## TESTO DELLE OSSERVAZIONI

### **OSSERVAZIONE n. 1. Mancata consultazione della Soprintendenza Archeologica Belle Arti e paesaggio per la Provincia di Viterbo e l'Etruria meridionale.**

**OSSERVAZIONE N. 3: Inserimento non corretto dell’IMPIANTO EOLICO INDUSTRIALE “ Pitigliano ” nel PAESAGGIO, sul TERRITORIO e CUMULO con altri IMPIANTI FER ( eolico, fotovoltaico, agrivoltaico e geotermico).**

**Immagine 1. Vincoli ex art. 136 del CBC dal PIT della Regione Toscana e zona approssimativa dove è progettato l'impianto industriale.**

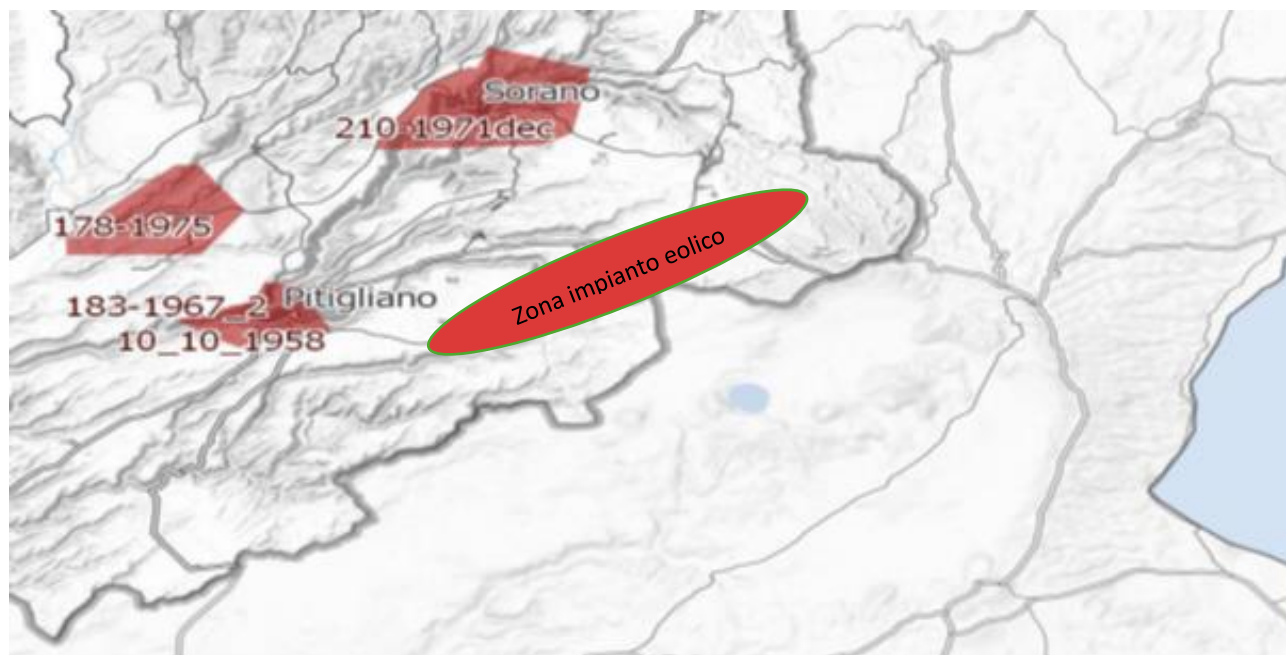
*Inoltre, come sostiene la Proponente parte dell'impianto si verrebbe a trovare a 3,5 km dal centro abitato di Sorano. Infatti, tre degli aerogeneratori WTG 08, 09, 10 sono addirittura all'interno delle fasce di rispetto dei 3 km del suo vincolo paesaggistico di notevole interesse pubblico ex art 136 del CBC. Si evidenzia che così si crea*

un'ulteriore incompatibilità con la tutela del Paesaggio.

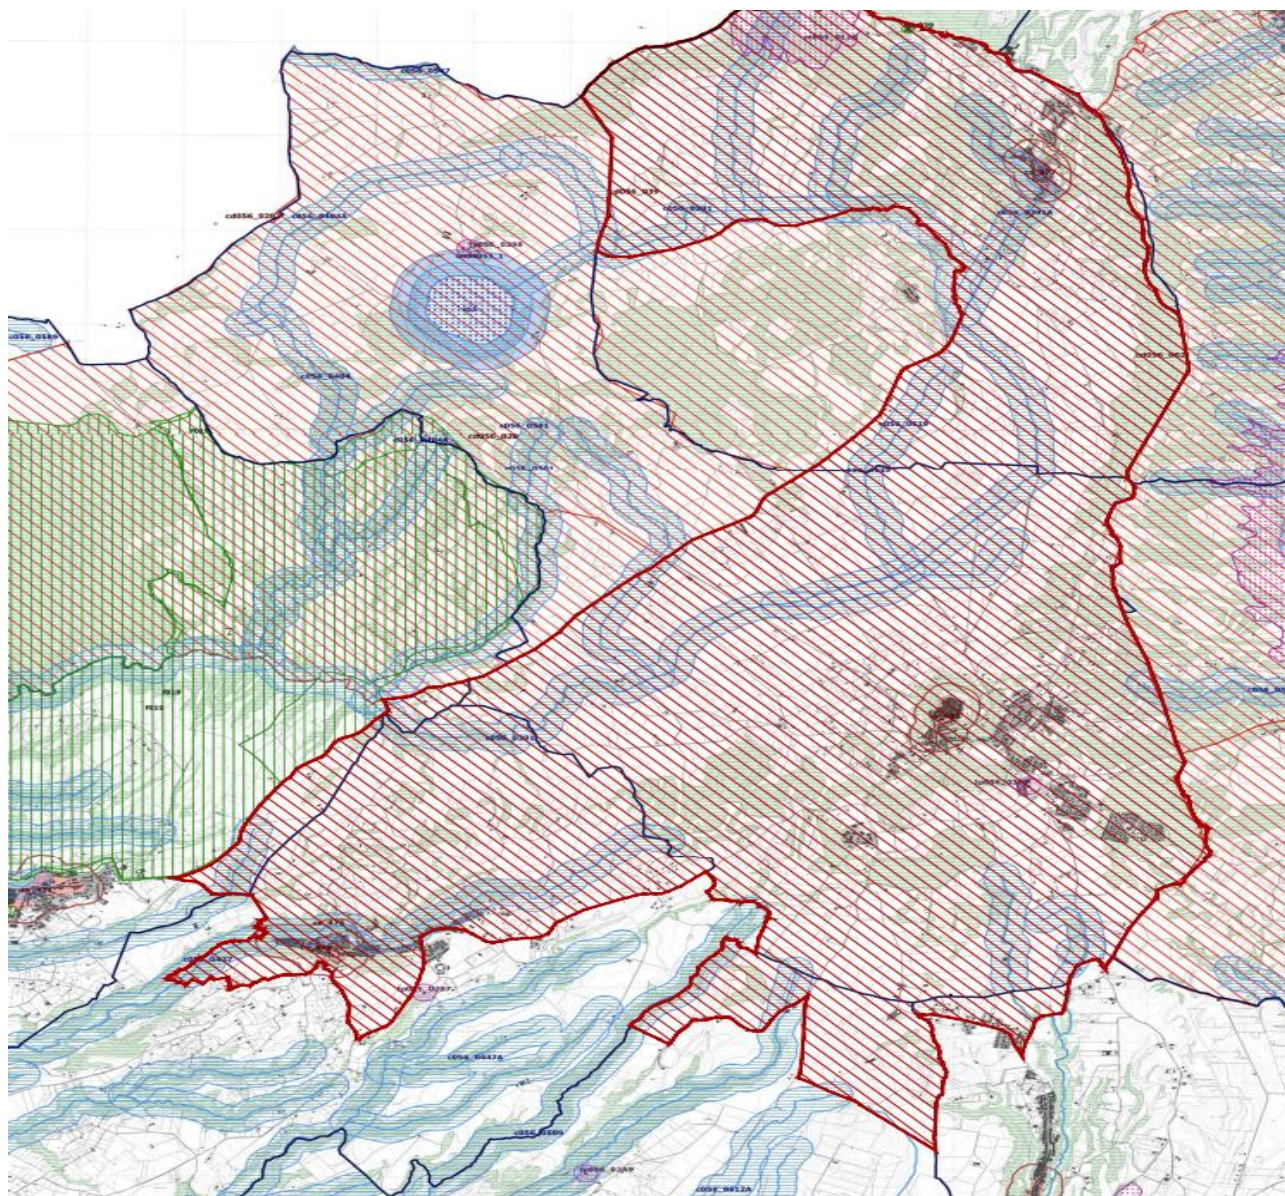
Come è illustrato nell'immagine si ribadisce che l'impianto industriale "Pitigliano" ricade completamente all'interno delle fasce di rispetto dei due vincoli di notevole

interesse pubblico e lambisce quelle di un terzo vincolo e quindi come affermato dal Consiglio di Stato nelle sentenze citate, l'impianto è insediato in area non idonea ai sensi dell'art. 20 comma 8 lettera c quater del D.Lgs. n. 199/2021 e ss.mm.ii al contrario di quanto sostiene la proponente.

**Immagine 3. Cumulo di una parte di impianti eolici, fotovoltaici e geotermici industriali in progettazione ed esistenti intorno all’eolico industriale “Pitigliano”.**

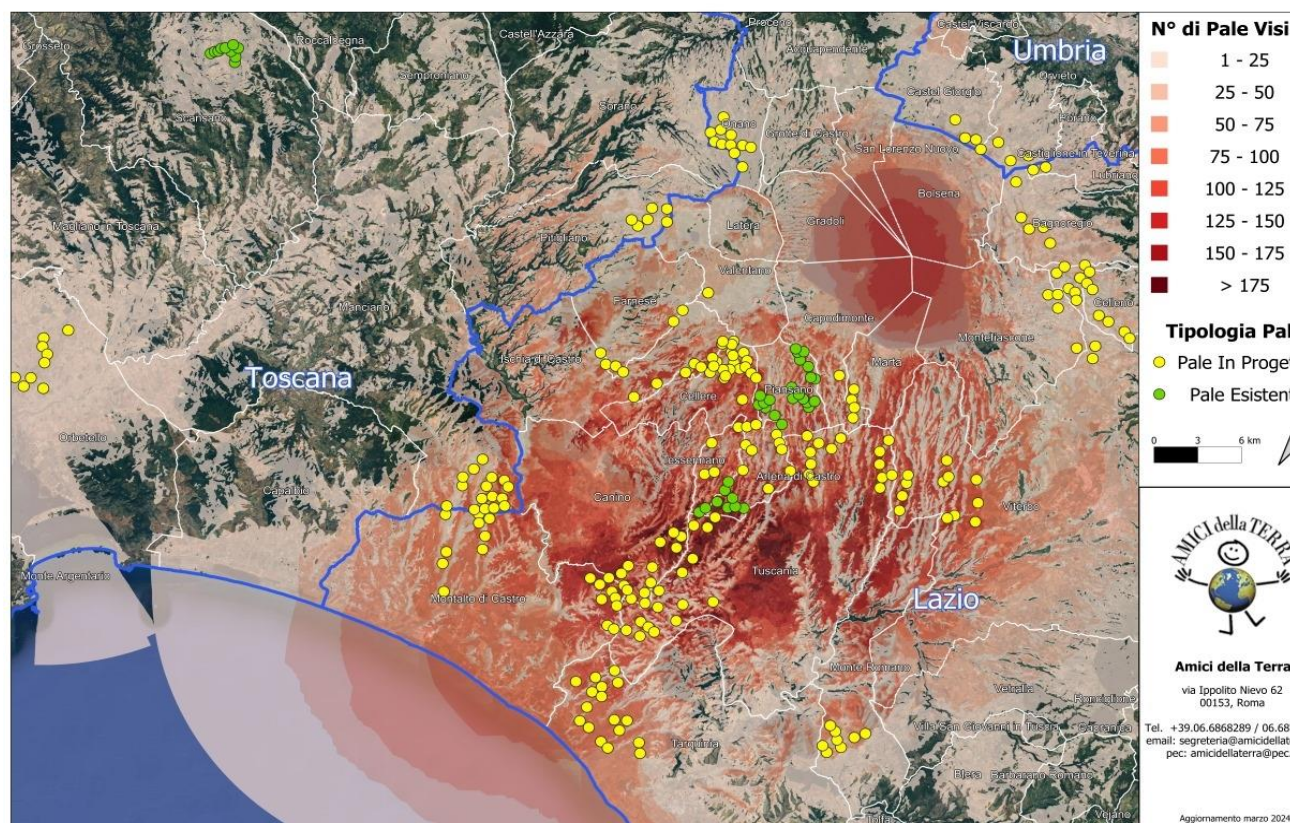
Beni Culturali “*Ambito paesaggistico, geologico e geomorfologico dell’orlo della caldera di Latera ...*” Non vengono nemmeno citati gli impianti eolici in progetto al MASE, il “Rempillo” (6 aerogeneratori) e un altro in verifica amministrativa di 14 aerogeneratori e 72, 6 MW. Ad oggi nei territori di Pitigliano, Sorano e in quello limitrofo potenzialmente potrebbero essere insediati 40 aerogeneratori alti 200 metri e larghi 170. Ma la proponente non cita neanche altri impianti che creerebbero il cumulo e quindi maggiore impatto. Infatti, sul territorio della “Città del Tufo” (Sorano e Pitigliano) impatterebbero anche l’impianto eolico “Montarzo” di Onano con 13 aerogeneratori con le dimensioni ricordate, l’altro eolico industriale nel territorio di Valentano con sette aerogeneratori (stesse dimensioni), gli impianti di Farnese con un minieolico di 3 Torri alte 60 metri già installate in località Poggio del Crognolo e l’impianto eolico industriale “Vallerosa” (7 aerogeneratori alti 200 metri e larghi 158 metri) in procedura VIA presso la Regione Lazio. Inoltre, altri impianti del minieolico già presenti a Valentano, Cellere e Piansano e due progetti eolici industriali con le stesse dimensioni (200 m x 170 m) nel Comune di Ischia di Castro. La valutazione del cumulo non prende neanche in considerazione gli impianti industriali di fotovoltaico e agrivoltaico in progetto a Farnese, Valentano, Ischia di Castro, Cellere. L’impianto geotermico in procedura Via al MASE, progettato nella Caldera di Latera. Quindi è stata effettuata una valutazione del potenziale impatto cumulativo non veritiera a dispetto di quanto affermato dalla proponente che sostiene di aver preso in considerazione uno spazio di 10 km intorno al suo impianto per gli impatti che si creerebbero.

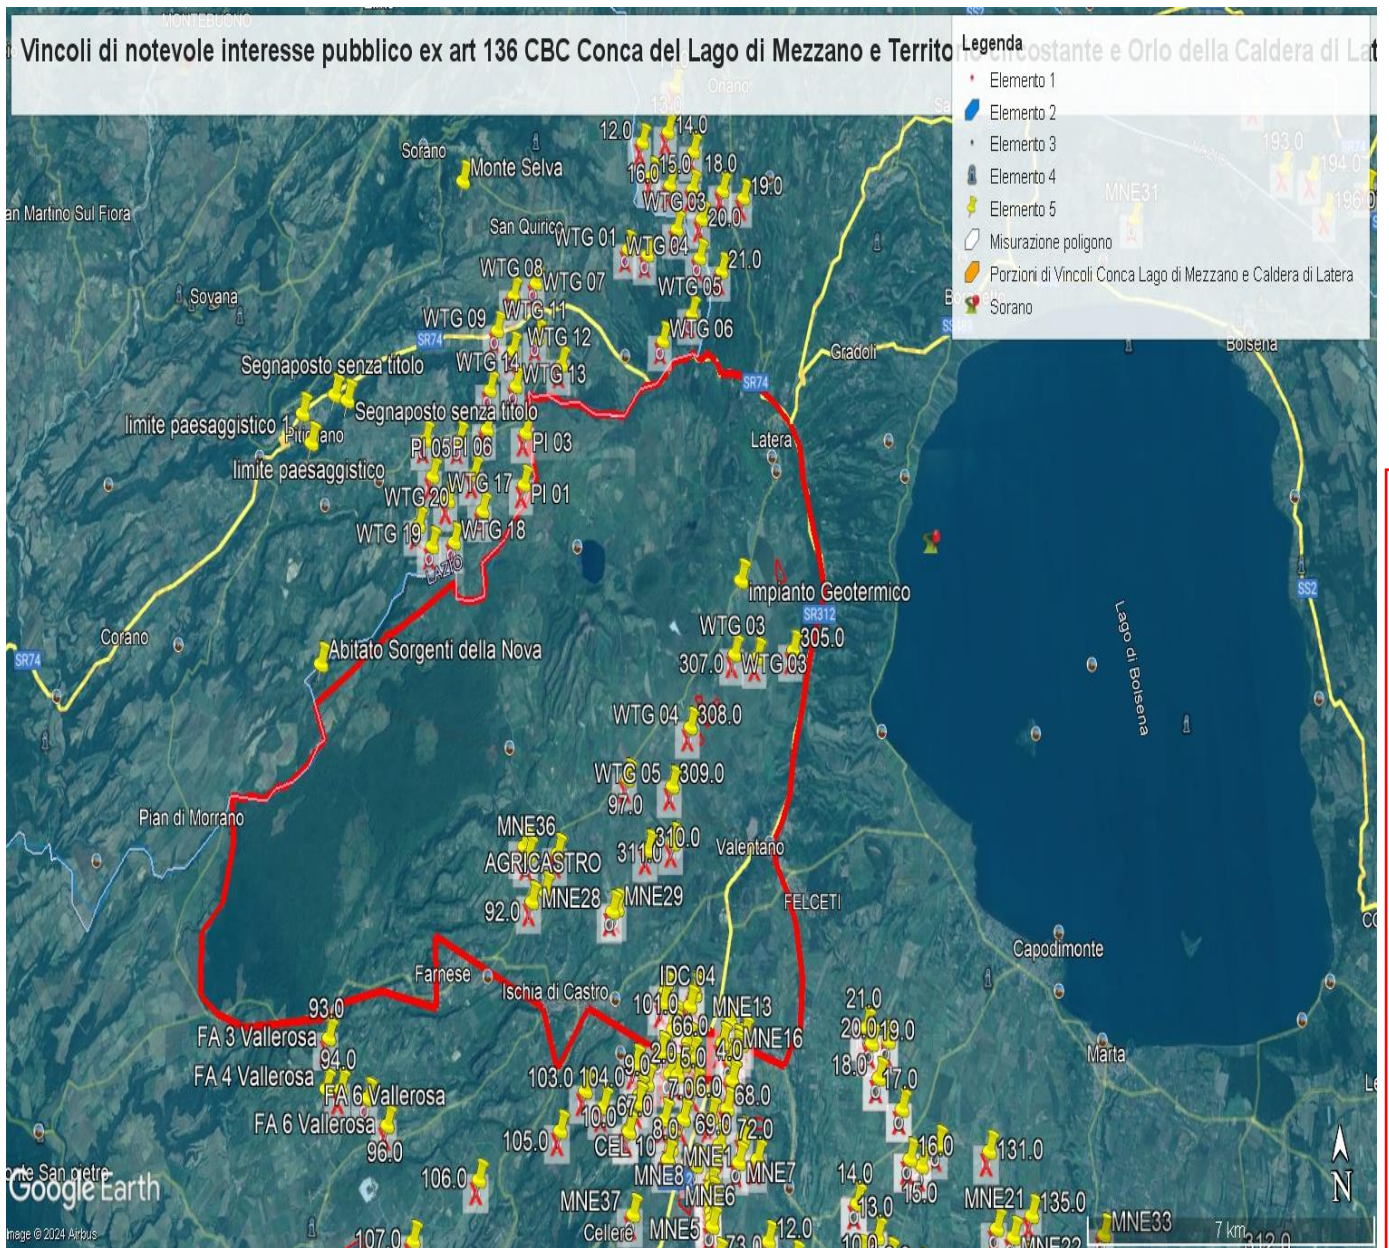
e schiantandosi cadrebbe direttamente sulla strada regionale e un'altra la WGT 09 a 235 metri dalla stessa facilmente raggiungibile dai pezzi creati in un eventuale schianto e anche la WGT 08 a 310 metri sempre in zona di relativo pericolo. Le pale WGT 10, 12 e 13 si trovano invece a 60 – 70 metri da una strada sterrata che collega abitazioni e strutture agricole mentre la WGT 14 a poco più di 200 metri. La pala WTG 16 si trova a 320 metri dalla Strada Provinciale Pantano ed a soli 100 da una strada sterrata che collega abitazioni e strutture agricole. La WTG 20 si trova a soli 160 metri da una strada sterrata che collega due Agriturismi. Anche queste costituisce un pericolo per l'incolumità delle persone e degli animali in caso di schianto o di rottura di parti dell'aerogeneratore. E' noto che possono verificarsi rotture della lama in rotazione o di pezzi della stessa e a volte anche crolli dell'intero aerogeneratore o spezzamento (meglio *rottura*) della torre a causa di incendi o eventi atmosferici estremi sempre più frequenti anche nei nostri territori. Uno dei principali eventi che comporta la rottura della lama è rappresentato dalla fulminazione atmosferica anche se le lame sono idoneamente protette contro questi fenomeni mediante ricettori metallici disposti alle estremità delle lame ed idoneamente collegati a terra. Nel caso di rottura accidentale di un elemento rotante a seguito di distacco, attraverso le leggi della balistica classica è possibile determinare le probabili traiettorie dell'elemento. Infatti, nota la velocità di rotazione e le caratteristiche geometriche, si può procedere all'applicazione delle leggi della fisica per giungere ad una stima esatta delle traiettorie. Purtroppo, la stima è chiaramente semplificata vista la complessità del problema e le molte variabili che entrano nel calcolo, soprattutto per ciò che riguarda le azioni aerodinamiche di portanza, resistenza e momento aerodinamico di difficile definizione soprattutto in caso di frammenti irregolari e di geometrie incognite. In letteratura esistono degli studi condotti relativamente a questa specifica tematica. Uno dei riferimenti è rappresentato dallo studio condotto dalla società Vestas Wind System: "Vestas V80 – Blade Trow calculation under normal operationing

conditions (2001)”. Detto studio riporta la stima della traiettoria di una pala eolica in condizioni di normale funzionamento sia per la pala intera che per eventuali frammenti. Lo studio ipotizza che, in assenza di forze aerodinamiche, la massima gittata si ottiene quando la pala si distacca dal rotore con un angolo di 135° azimut, considerando quale unica forza inerziale quella di gravità con approccio quindi conservativo e a vantaggio di sicurezza. Viene quindi calcolato il tempo di volo considerando la velocità verticale iniziale applicata al centro di gravità. Nota la durata di volo e conoscendo le componenti orizzontali e verticali della velocità è possibile definire la traiettoria dell'elemento distaccatosi. Le conclusioni dello studio analitico del fenomeno, **basato su grossolane approssimazioni anche dichiarate**, ha dimostrato che è opportuno evitare la presenza di ricettori sensibili al probabile distacco di organi rotanti nella circonferenza di raggio 85 m dall'asse dell'aerogeneratore. A pag 7 del Documento prodotto dalla proponente “ Relazione gittata” a pag 7 si afferma *“Nella definizione del Layout del Parco di Pitigliano-Sorano in un intorno di ampiezza pari a 212,04 m che rappresenta il valore di gittata reale stimato non ricade nessun punto sensibile”*. Questo valore della gittata massima oltre a non essere assolutamente condivisibile e non realistico in quanto addirittura di poco superiore all'altezza della pala non è neanche veritiero perché abbiamo visto che la S.R 174 maremmana sarebbe interessata dal crollo della pala WGT 07 e altre strade provinciali e secondarie sarebbero interessate dalla vicinanza di altri aerogeneratori sopra meglio individuati.

Infatti, il fenomeno della gittata massima è molto più complesso da stimare analiticamente, per questo si rimanda all'esperienza dei costruttori più esperti i quali indicano detto fenomeno come molto raro con una variabilità di ritrovamenti dei frammenti a distanze molto varie, in relazione ai numerosi fattori che possono condizionare l'evento, l'orografia, la velocità del vento, la direzione, le azioni aerodinamiche di portanza che potrebbero spingere a centinaia di metri frammenti di elementi rotanti, come purtroppo avvenuto già in
